DOCUMENTO DE AVANCE DE PLANEAMIENTO
MODIFICACIÓN PUNTUAL Nº3 DEL P.G.O.U.
RELATIVA A LA MODIFICACION DE
ALINEACIONES EN LOS NUCLEOS DE
SIERRA ENGARCERAN Y ELS IBARSOS

AJUNTAMENT DE LA SERRA D'EN GARCERAN

Nº Expediente	201-2015-EAE
Objeto	Modificación puntual nº 2 del P.G.O.U.
Promotor	Ayuntamiento de Serra d'Engarceran
Autoridad Sustantiva	Ayuntamiento
Localización	Serra d'Engarceran (Castellón)

2B MODIFICACIÓN PROPUESTA
NUCLEO ELS IBARSOS (SIERRA ENGARCERAN)

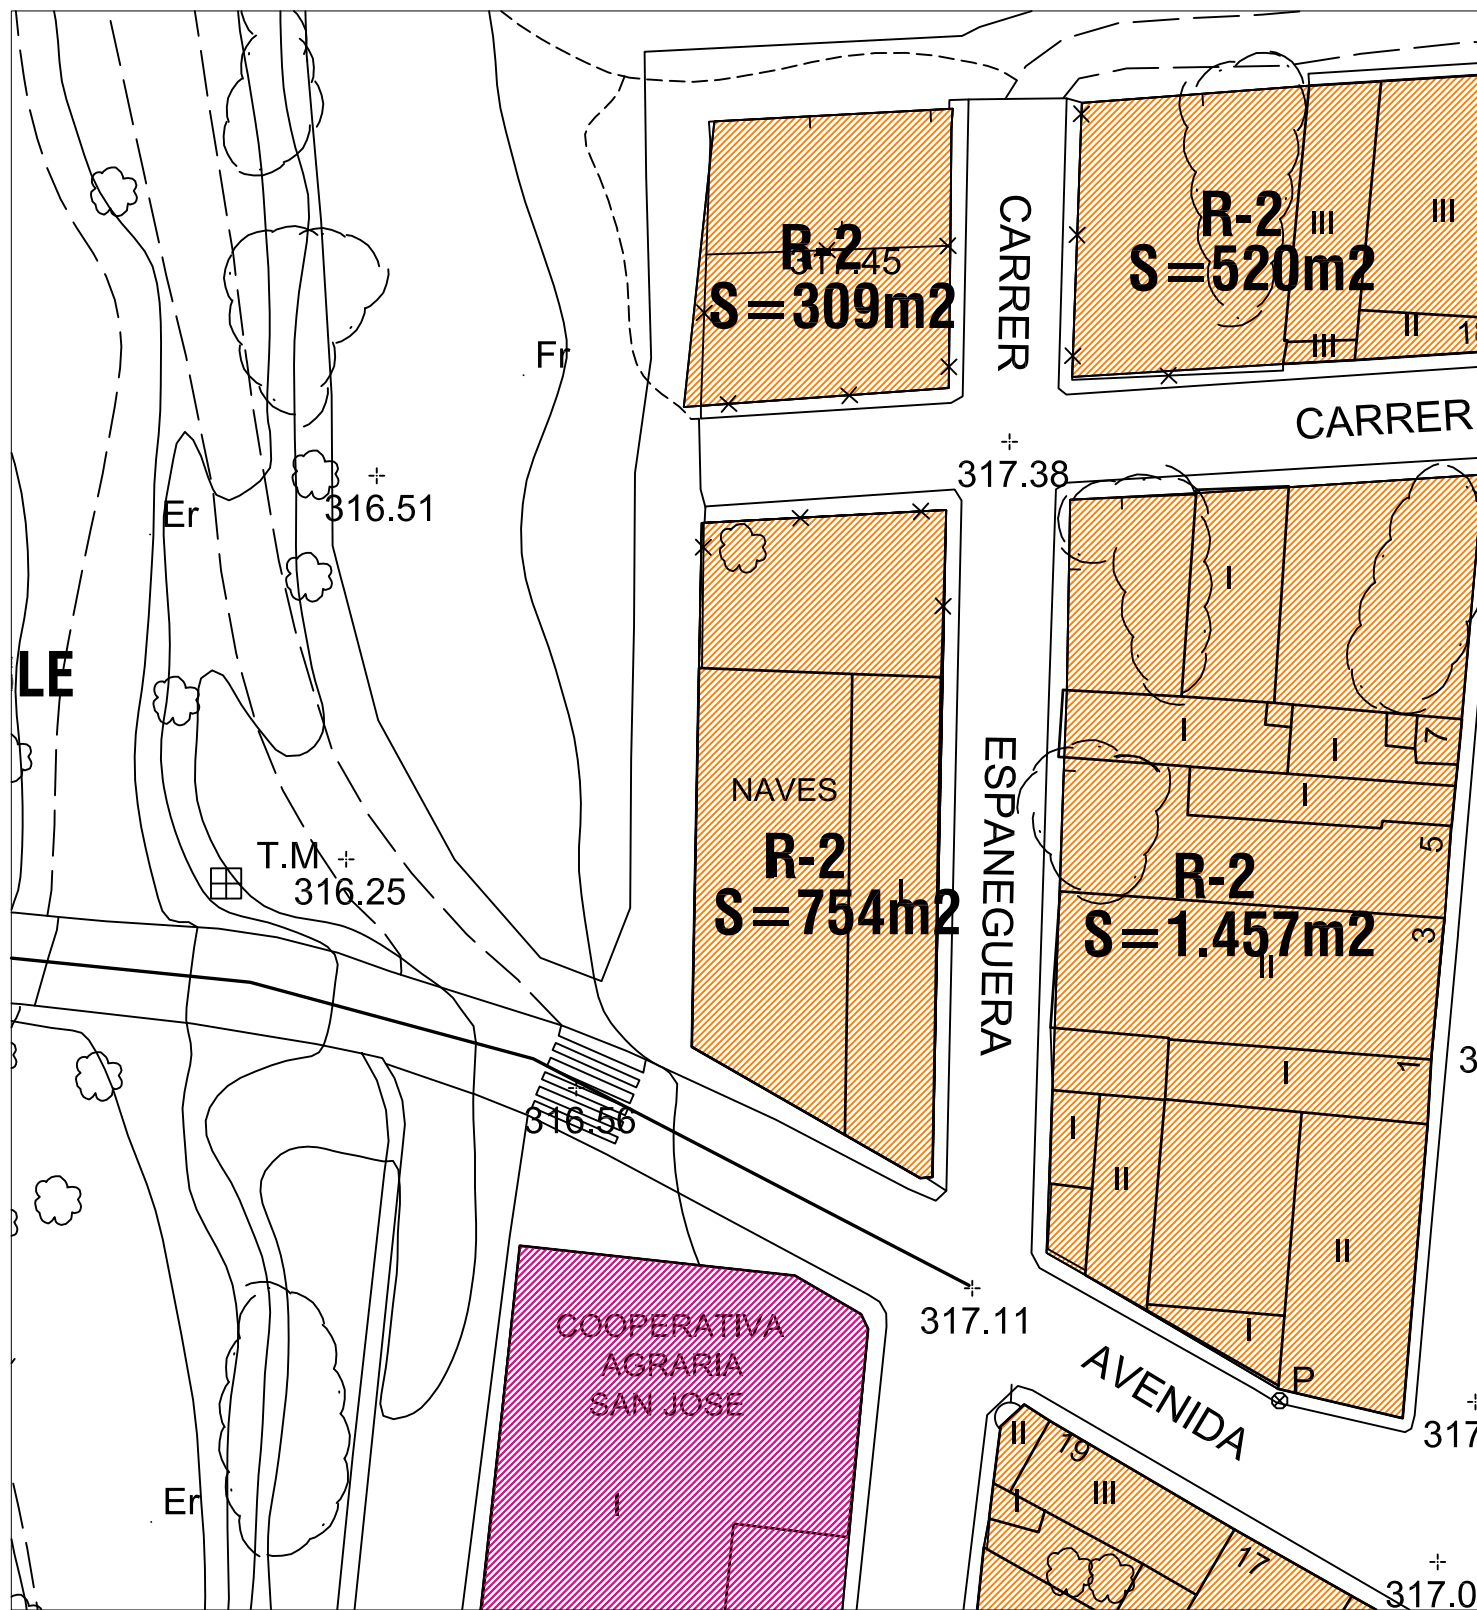
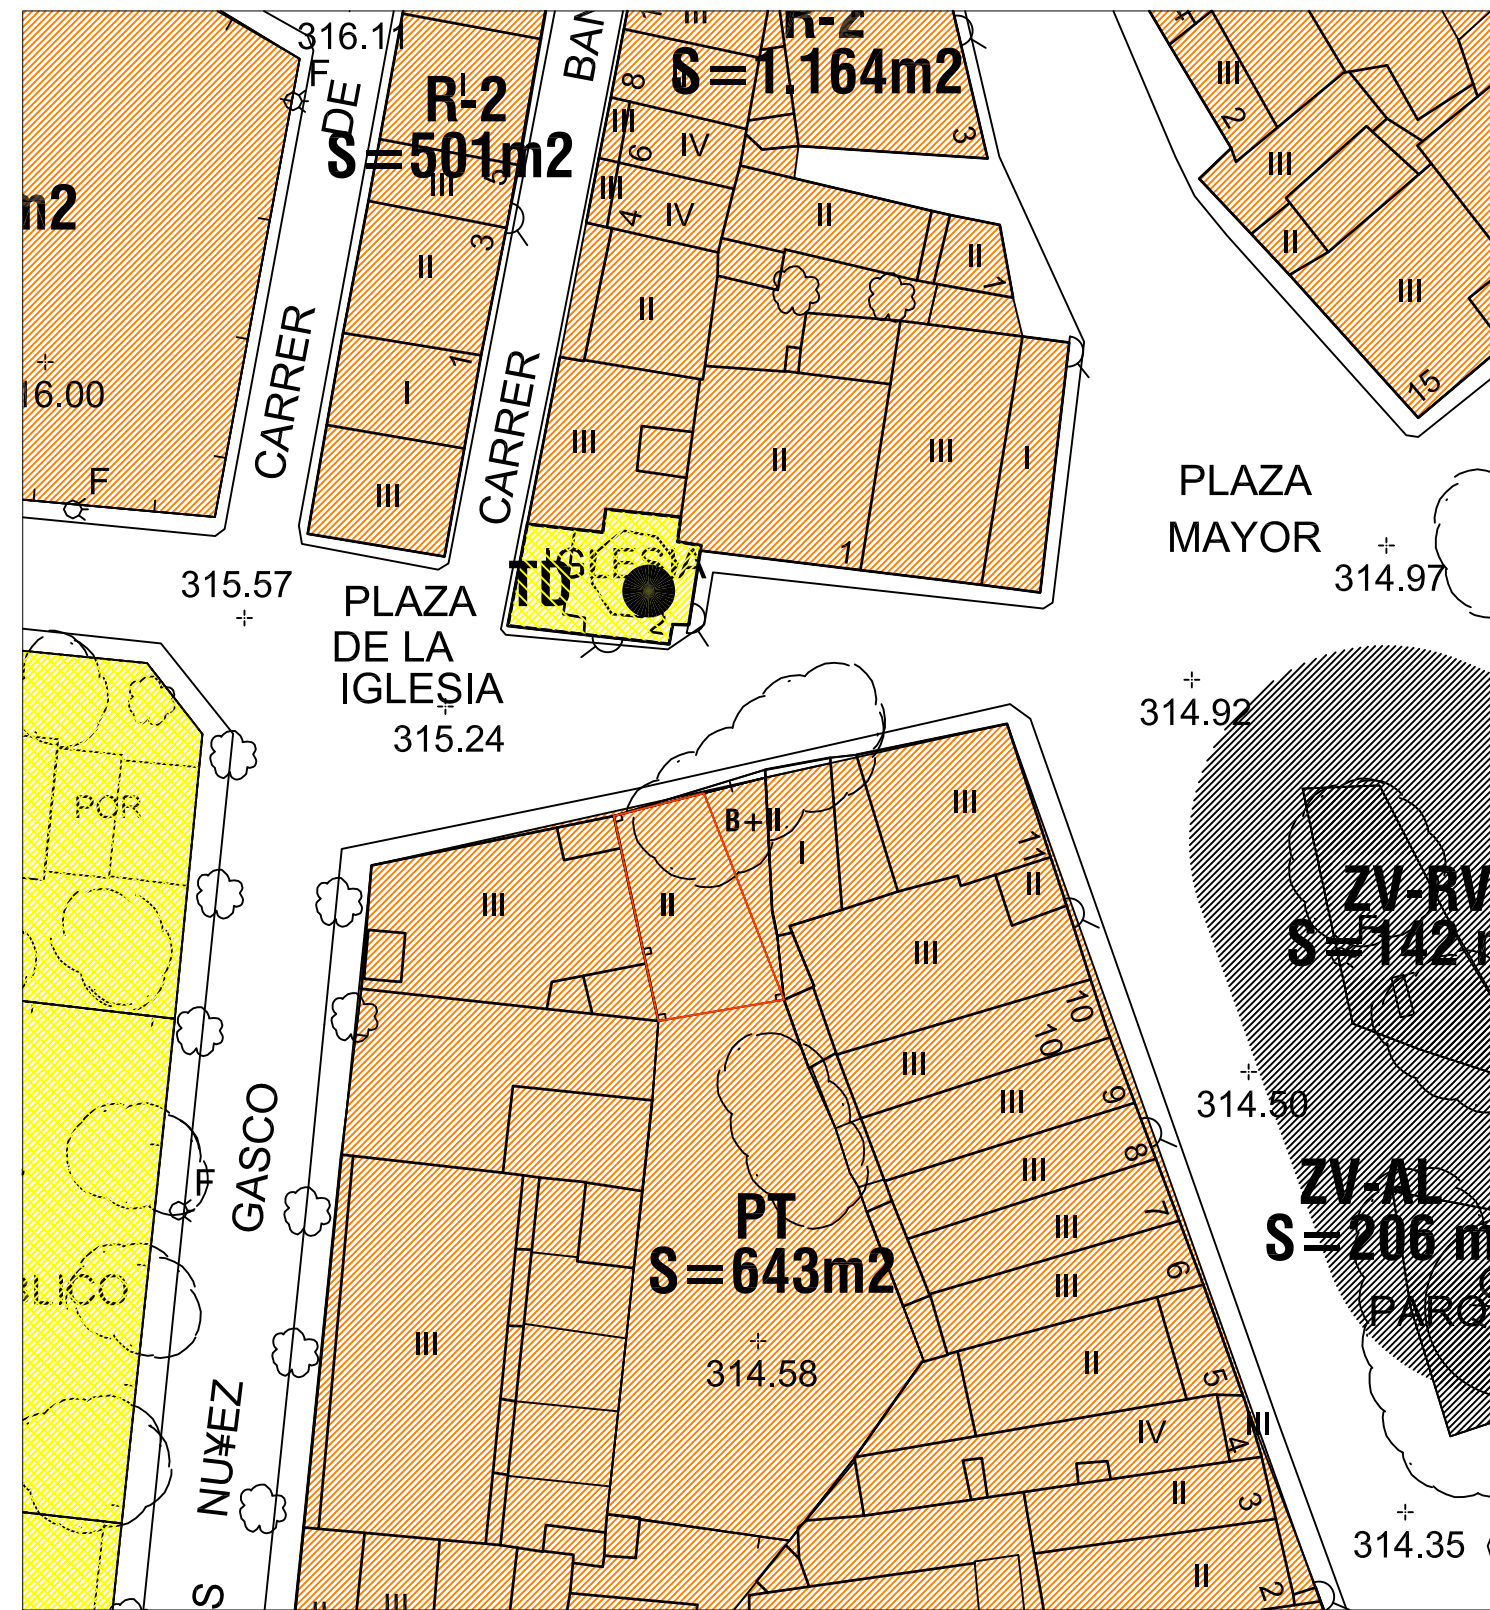
En relación a la documentación presentada se observa un error en los planos 2A modificación propuesta, núcleo Sierra Engarceran, y plano 2B modificación propuesta, núcleo Els Ibarsos en los que en las leyendas naranja y azul debe indicarse recalificación desde vial a suelo residencial y recalificación desde suelo residencial a vial, respectivamente, en lugar de reclasificación desde suelo residencial a vial y reclasificación desde vial a suelo residencial. Estos errores deben corregirse como se muestra en las imágenes anexo III y IV del presente informe.
